臺北市建築管理工程處 函

主旨：檢送本處114年2月19日營建法規研究小組第417次會議紀
錄1份，各與會單位如有其他補充意見，請於文到7日內具
文提供，請查照。

臺北市建築管理工程處營建法規研究小組第417次會議紀錄

【提案一】為本市○○區○○段○○○段○○○地號等3筆土地因基地狹小且高程落差甚大，涉及本市建築基地整地及基地地面認定原則之疑義，提請討論。

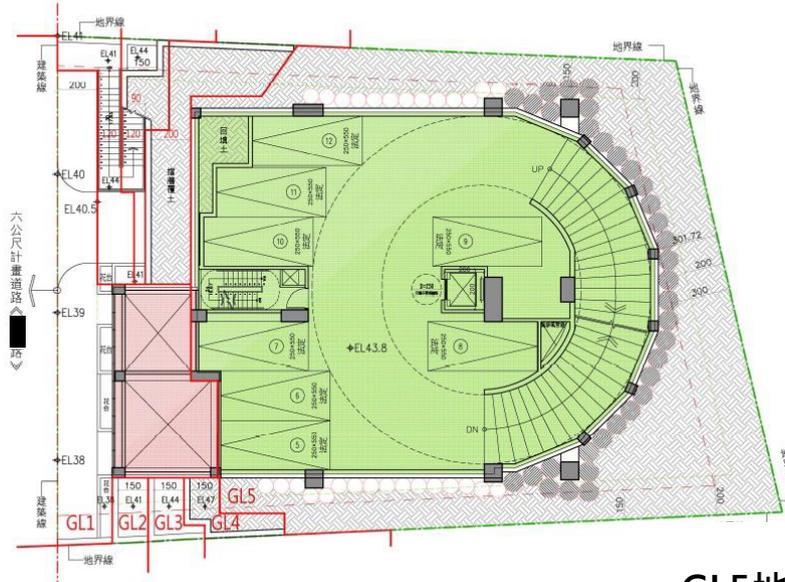
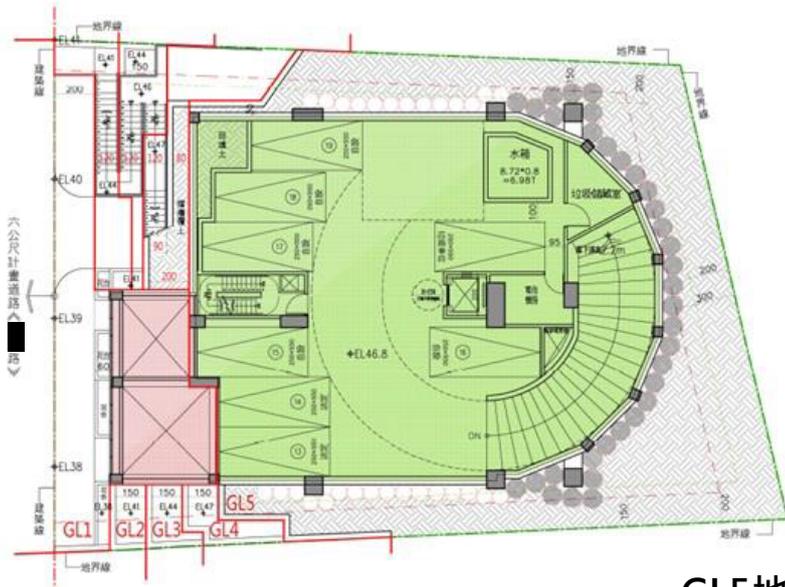
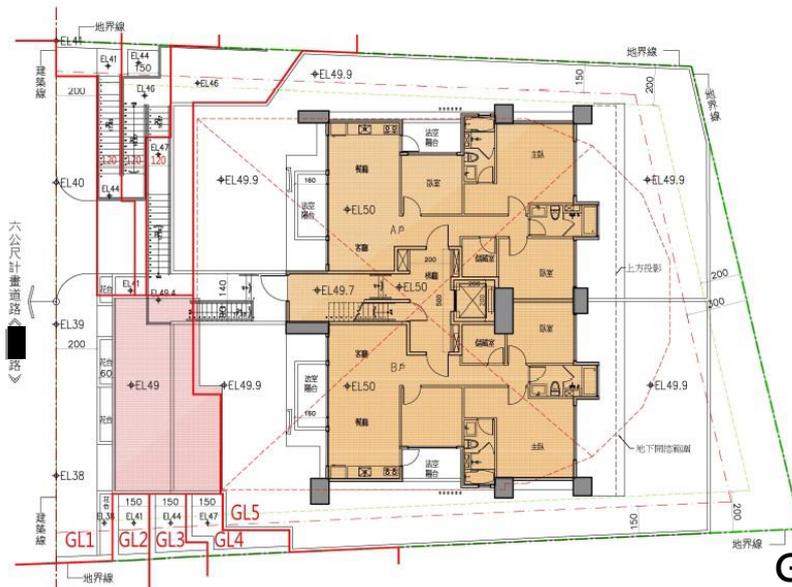
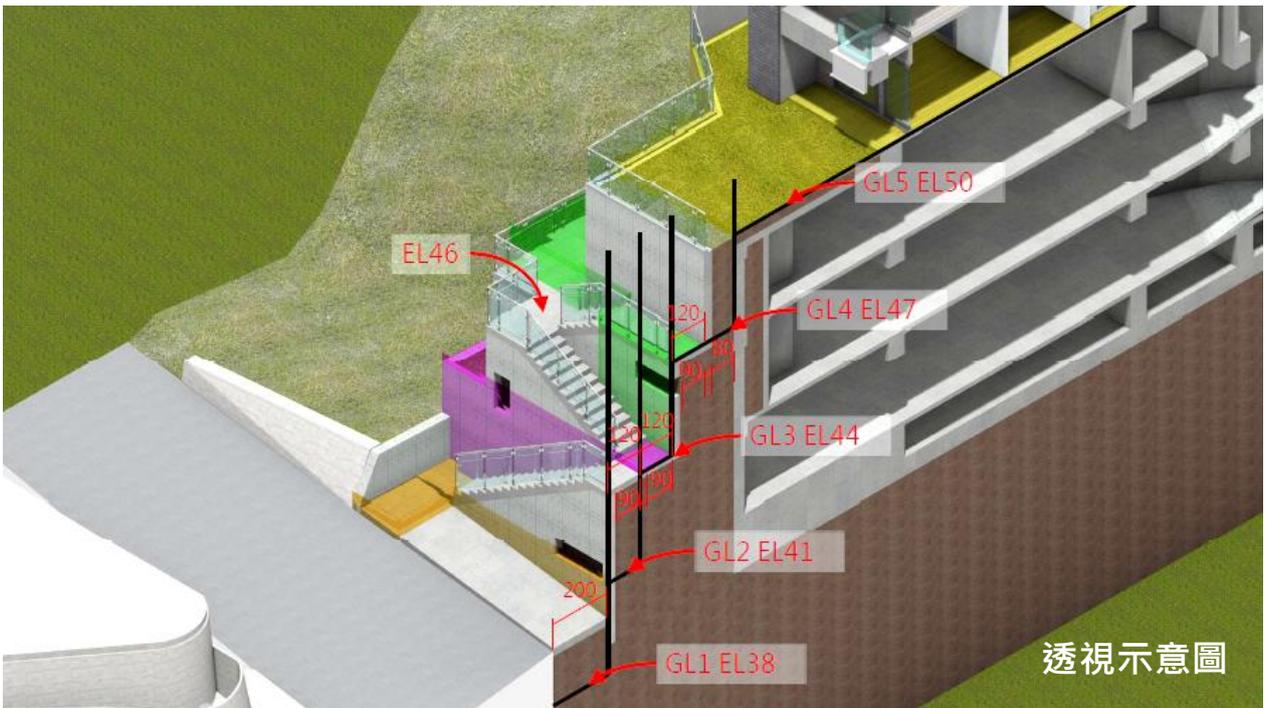
(一)按「整地原則」第二點規定係指同幢建築物坐落於兩處以上基地地面者，各部分建築物淨寬深皆不得小於3公尺，但似未要求每一基地地面均需配置建築物或設置出入口。考量本案基地的地形限制及實際使用需求，若於 GL2至 GL4配置建築物與出入口，將導致基地利用率大幅降低，且難以符合環境整體規劃的效率與便利性。因此，建議能考量本案特性，允許 GL2至 GL4免設建築物與出入口，僅以戶外階梯連接，既能保留基地整體性與功能性，也符合都市設計的合理原則。

- (二)鄰地現有建築皆配置於海拔高程 EL50處，若採降低基地高程以減少臨建築線側擋土牆數量的方案，將導致本案建築物其餘三側需增設擋土設施，並造成首層建築相對鄰地產生3公尺的高度差。此高度差不僅加劇建築空間的封閉感與使用不便，亦大幅增加擋土牆數量與工程成本，難以達成良好的建築品質與效益。基於上述實際需求與條件。
- (三)本案基地縱深31公尺，依「建築技術規則」規定需退縮人行道1.5公尺，但本案已自行加大退縮至2公尺；同時，依據「臺北市山坡地開發建築都市設計準則」規定，沿基地邊界須退縮3公尺作為災害緩衝空間。此外，基地內地下層規劃設置平面坡道，導致各階擋土牆的填土淨寬僅80至90公分，未能符合「整地原則」第四條關於填土淨寬1.5公尺的規定。建議能考量放寬有關擋土設施間距的規定，將有助於優化建築設計，提升基地利用效率，同時兼顧周邊環境的安全性與整體品質。

- 一、本案臨計畫道路 GL1基地地面規劃配置一棟地上1層建築物，係供「管理委員會使用空間及台電配電場所」使用，其室內挑高10.8公尺之合理性有待商榷，建請提案單位調降建物量體高度，並採漸進式退縮方式設計，以減少山坡地之景觀衝擊。
- 二、提案單位針對本案建築基地的特殊地形，已進行相關分析，並說明難以完全符合「整地原則」之設置要求，請設計單位依會議內容修正方案後，送建照科審視，如仍有疑義再提送法規小組討論。另請補充三張坡度分析(說明丘塊圖法源依據)及核實套繪周邊環境現況，俾利檢視基地與周邊環境關係。

檢討平均深度檢討圖

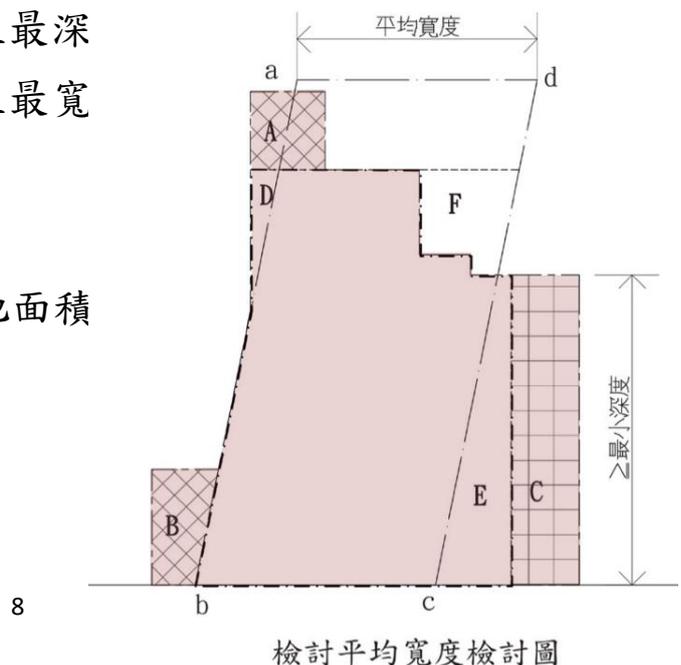
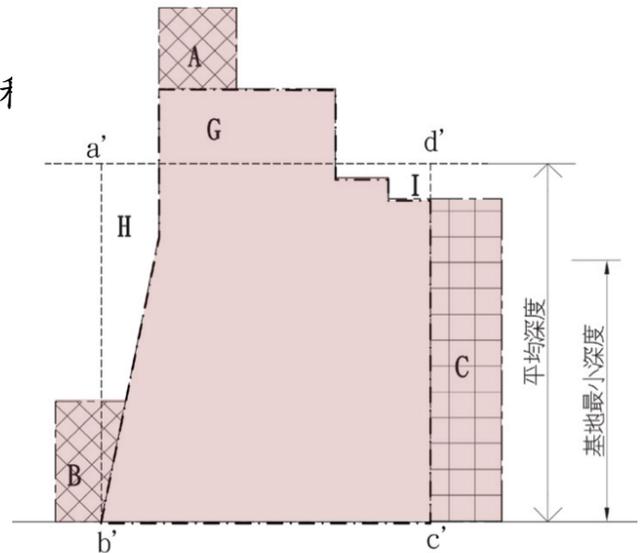
三、提案單位表示，本案建築基地位於本市○○區○○段○○段○○地號等6筆土地，面積合計232m²，土地使用分區為「商三特(原商二)」。基地北側部分最小寬度僅2.065公尺，不符合最小寬度3公尺之規定，倘依上述說明二「現行臺北市畸零地檢討執行方式」檢討本基地，礙難符合規定。建請允以參照「新北市畸零地使用規則」第6
